**Forum mondial de l'harmonisation
des Règlements concernant les véhicules**

**Règlement ONU n° 26 (Saillies extérieures
des voitures particulières)****Proposition de complément 4 à la série 03 d'amendements
au Règlement ONU n° 26 (Saillies extérieures
des voitures particulières)****Communication de l'expert de la France***

Figure 0

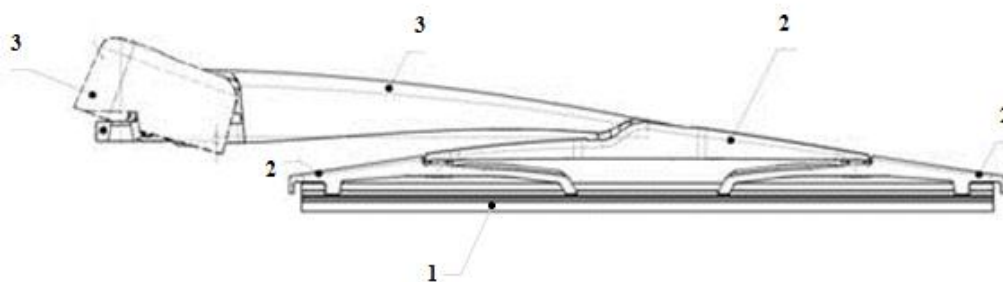
Paragraphes 6.4 à 6.4.2, modifier comme suit (y compris la nouvelle figure 0):

6.4.1 Les balais d'essuie-glaces doivent être fixés de telle façon que l'arbre porte-balai (**chiffres 3 sur la figure 0 ci-dessous**) soit recouvert d'un élément protecteur ayant un rayon de courbure satisfaisant à la prescription du paragraphe 5.4 et un embout d'au moins 150 mm² de surface. Dans le cas d'éléments protecteurs arrondis, cette surface, projetée sur un plan dont la distance par rapport au point le plus saillant ne doit pas dépasser 6,5 mm, doit être d'au moins 150 mm². Les essuie-glaces arrière et les essuie-glaces de projecteurs doivent répondre à ces mêmes spécifications.

6.4.2 Le paragraphe 5.4 ne s'applique ni aux balais (**chiffre 1 sur la figure 0 ci-dessous**) ni aux éléments de support (**chiffres 2 sur la figure 0 ci-dessous**). Ces organes ne doivent présenter ni angles vifs, ni parties tranchantes ou pointues. ».

Afin d'éviter tout malentendu sur les exigences relatives aux différentes parties de l'essuie-glace, un simple schéma représentant les éléments concernés semble le meilleur moyen de garantir une application correcte des prescriptions.
